## PRODUCTMELDING — MUSKETONHAKEN

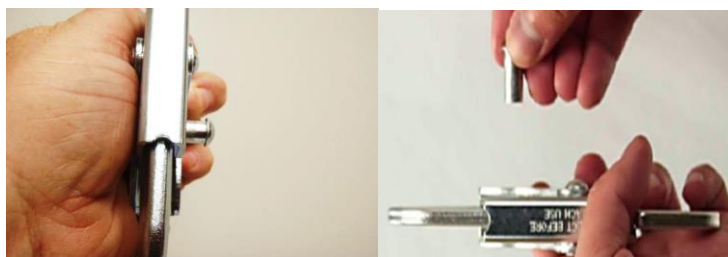
Capital Safety heeft kennisgenomen van een montageprobleem met musketonhaken die door een leverancier zijn vervaardigd. Deze musketonhaken zijn veelgebruikte onderdelen in valbeschermingsproducten. Het probleem betreft ontbrekende of incorrect geïnstalleerde klinknagels (zie foto hieronder). Het symbool van de fabrikant is een ingestanste "Y", zoals weergegeven op de foto.

Op de bovenstaande foto is een musketonhaak van een representatief model te zien. Het probleem geldt tevens voor andere modellen.

Afbeelding 1: Losse klinknagel steekt mogelijk uit buiten haak.

Afbeelding 2: Losse klinknagel kan loskomen van haak.

Wij willen graag gebruikers eraan herinneren een inspectie vóór gebruik uit te voeren bij alle valbeschermingsapparatuur, volgens de instructies in de gebruikershandleidingen. Als sprake is van een ontbrekende of onvolledig geïnstalleerde klinknagel in een musketonhaak op een product van Capital Safety, moet het product uit gebruik worden genomen en worden geretourneerd via distributie voor vervanging volgens de garantie. (Zie afbeelding 1 t/m 2 hieronder.)
